Revisjonsrapport

Rapport	
Rapporttittel Mærsk Intrepid - rapport etter tilsyn med bærende konstruksjoner og maritime systemer	Aktivitetsnummer 400009002
Gradering	
<input checked="" type="checkbox"/> Offentlig	<input type="checkbox"/> Begrenset
<input type="checkbox"/> Unntatt offentlighet	<input type="checkbox"/> Fortrolig
<input type="checkbox"/> Strengt fortrolig	
Involverte	
Hovedgruppe T-Flyttbare	Oppgaveleder Arne Kvitrud
Deltakere i revisjonslaget Narve Oma og Arne Kvitrud	Dato 19.12.2013

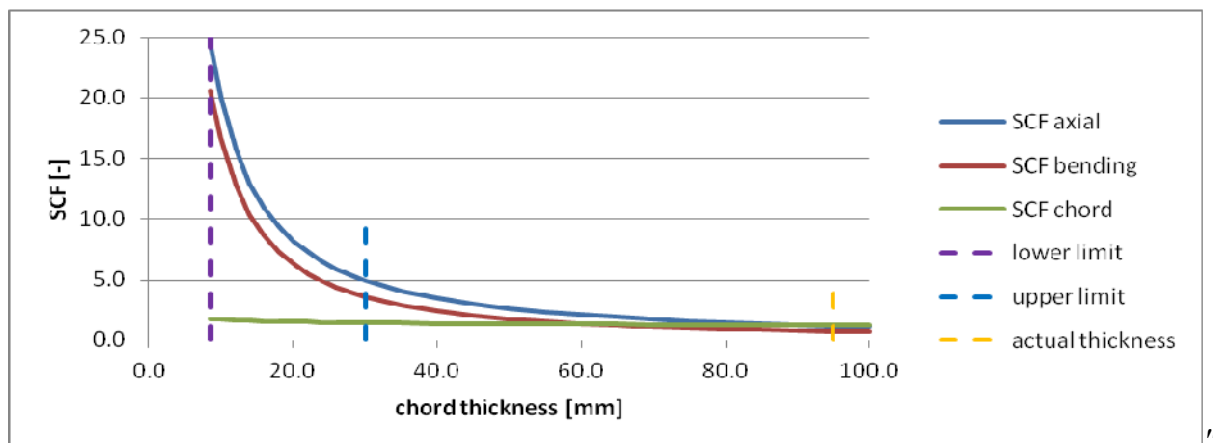
Designer har brukt andre formler for spenningskonsentrasjoner enn de som framgår av DNV-RP-C203.

I analysene er det brukt formelverk som er utenfor det området de er gyldige for.

1. Det er brukt stål i leggene med flytegrense opp til 690MPa på Mærsk Intrepid. Det er gjort utmattingsanalyser i samsvar med DNV-RP-C203. Den sier "*This Recommended Practice is valid for steel materials in air with yield strength less than 960 MPa. For steel materials in seawater with cathodic protection or steel with free corrosion the Recommended Practice is valid up to 550 MPa*". Gusto MSC skrev (vedlegg til e-post fra Mærsk 10.12.2013): "*Limited information is available on welded joints in material with 690 MPa yield. The standard SN-curves of DNV-RP-C203 are used for the leg fatigue check. The fatigue report which clearly states this approach has been approved by DNV. During the design of Maersk Innovator / Inspirer SN-data for high strength steel was provided by the manufacturer of the leg material. This data indicated a better fatigue resistance than that of the standard SN-curves*".

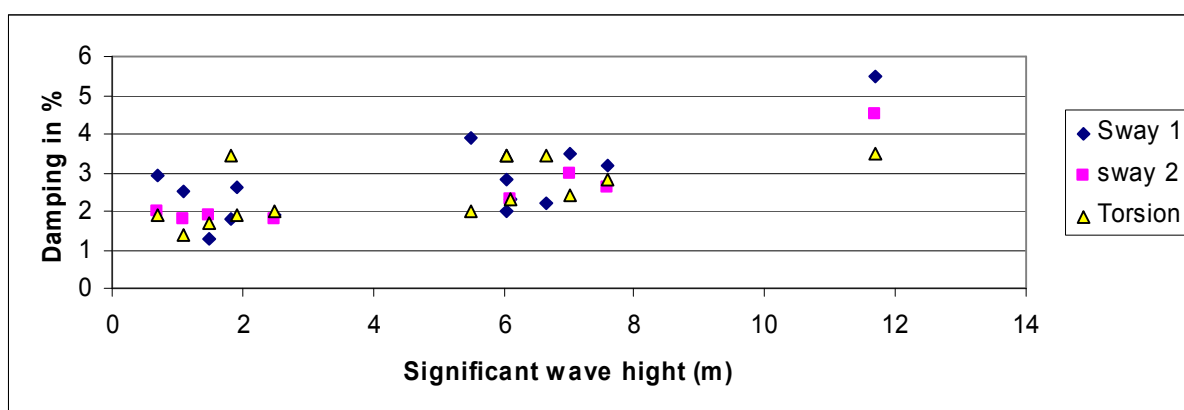
Det var brukt en dempning på 4 % av kritisk i utmattingsanalysene. Det er større enn det som er typisk observert fra målinger av oppjekkbare innretninger i sjøtilstander av betydning for utmatting.

Det er gjort målinger av flere oppjekkbare innretninger gjennom årene. Målt dempning vil inneholde konstruksjonsdempning, fundamentdempning, hydrodynamisk dempning, dempning fra jekkesystemet med mer. Målingene i seg selv skiller ikke hva som kommer fra hvilken kilde. De målingene vi har tilgang på er:

Gusto MSC skrev (vedlagt e-post fra Mærsk 10.12.2013) "*Some papers indicate damping values below 3% for low (fatigue) sea states. These damping measurements are derived from measured motion response using a statistical analysis method. This statistical analysis method probably does not take into account non-linearities such as the 2nd order wave loads and the effect of leg spacing in the overall base shear of a 3-legged jack-up and may therefore produce low estimates. It is concluded in subsequent papers that using this low damping in analysis models tends to over-predict the true dynamic behavior near resonance. Other papers using a more relevant method to derive the damping from measurements conclude on damping values ranging from 4% to 5.5%. [Etube e.a. (1999), OTC8827 & OTC8828].*" Artiklene OTC8827 og OTC8828 er om West Epsilon med skjørt, som er en annen fundamentløsning enn det som ligger til grunn for analysene for Mærsk Intrepid, og analysene er for høyere sjøtilstander enn de som normalt bidrar mest til utmatting. Artikkelen til Etube med flere ser også ut til å omhandle høyere bølgehøyder uten at det er angitt spesifikt.
